## **Auflage: Verkehrssanierung Burgdorf-Oberburg-Hasle**

### **Einsprache von Pro Velo Emmental, Ergänzung**

### Massnahme 3AB UF Spital

(Bild: Ungenügende Fussgänger Verbindung Bushaltestelle – Spital, Lindenfeld)

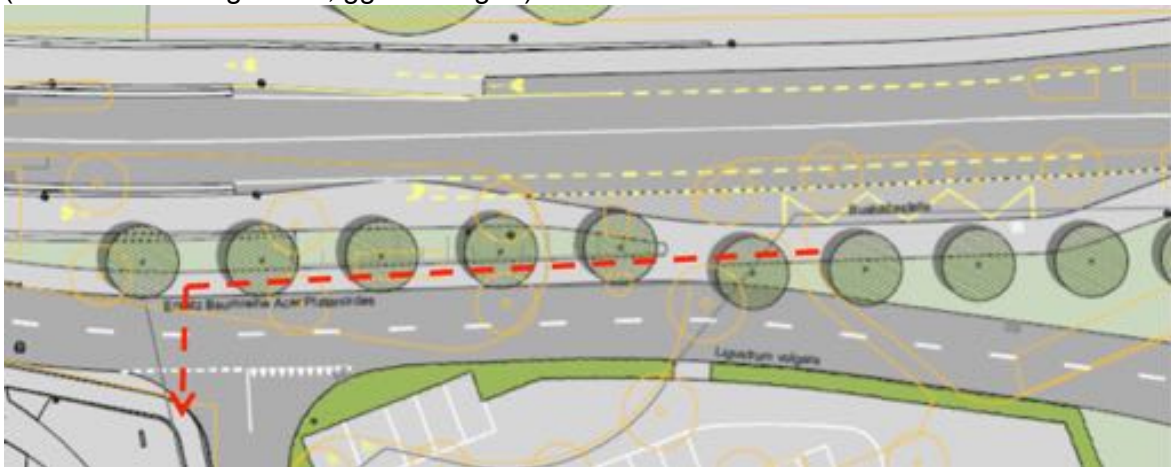
Der heute bestehende Fussgängerstreifen über die Spitalzufahrt wird aufgehoben. Die Fussgänger Verbindung von der Bushaltestelle stadtauswärts in Richtung Quartier Lindenfeld führt von der Bushaltestelle 50m auf dem Trottoir in Richtung Spital und dort über die Spitalzufahrt zum Trottoir des Pleerwegs. Die Überquerung der Spitalzufahrt wird ohne Fussgängerstreifen schwieriger, zumal die Strasse mit Mittelstreifen und Gerade zu überhöhten Geschwindigkeiten verführt. Wir schlagen vor, den heute bestehenden Fussgängerstreifen wieder vorzusehen und/oder die Spitalzufahrt baulich zu beruhigen (Mittelstreifen weglassen, ggf. verengen).

(Bild: Fussgänger Verbindung Bus- Pleerweg 1/3/7/9)

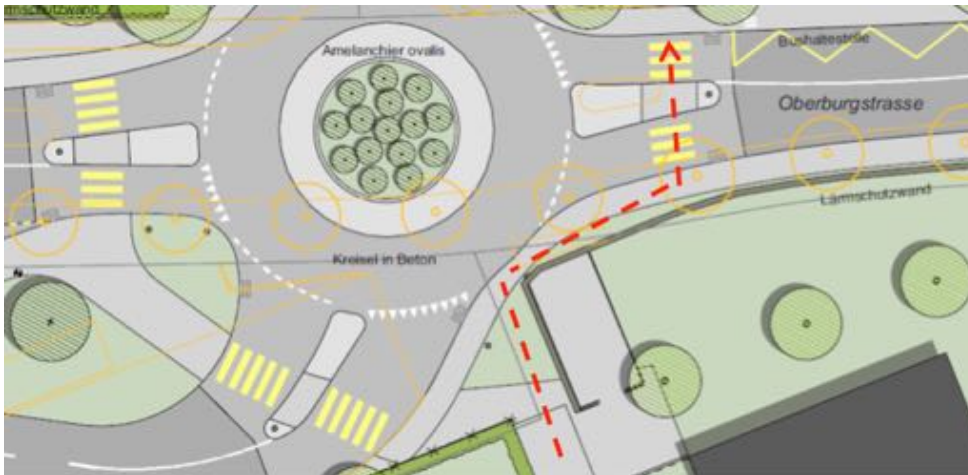
Die Fussgänger Verbindung von der Bushaltestelle stadtauswärts zu den genannten Wohnhäusern wird stiefmütterlich behandelt. Sie führt ohne Fussgängerstreifen über die Spitalzufahrt, durch einen Lücke in der Hecke und quer über den Spital-Parkplatz. Die Querung des Parkplatzes birgt Gefahren, umso mehr als diese Fussgänger Verbindung für die Autofahrer nicht als solche erkennbar ist.

Diese Fussgänger Verbindung sollte aufgewertet werden.

(Bild: Bessere Veloverbindung Pleeerweg via Unterführung)

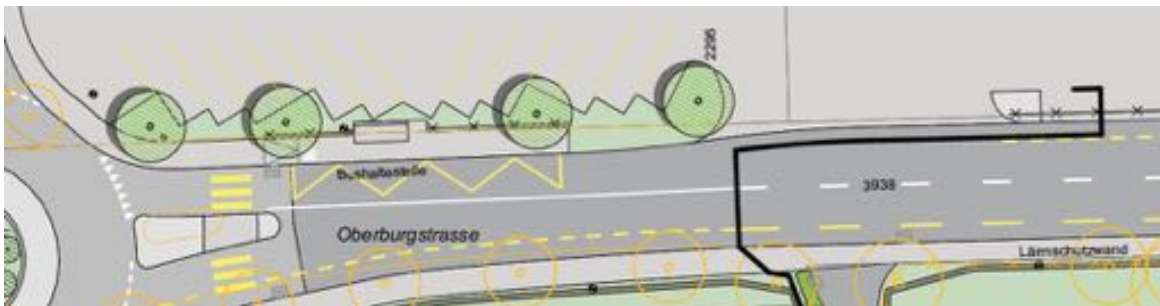
Velofahrende, die vom Velowegring im Schlossmattquartier her kommend in den Pleeerweg fahren wollen, werden insbesondere bei geschlossener Bahnschranke die Unterführung benützen. Sie werden höchstwahrscheinlich nicht wie vorgesehen vor der Bushaltestelle auf den Radstreifen wechseln, bis zum Kreisel, durch den Kreisel und durch die Spitalzufahrt zurück zum Pleeerweg fahren. Viel wahrscheinlicher werden Velofahrende auf dem Trottoir bleiben und kurz vor der Bushaltestelle durch die Fussgängerpassage direkt auf die Spitalzufahrt fahren. Diese Verbindung sollte den Velofahrenden ermöglicht werden (z.B. Mischverkehrsfläche Fuss-/Veloverkehr auf dem Trottoir).
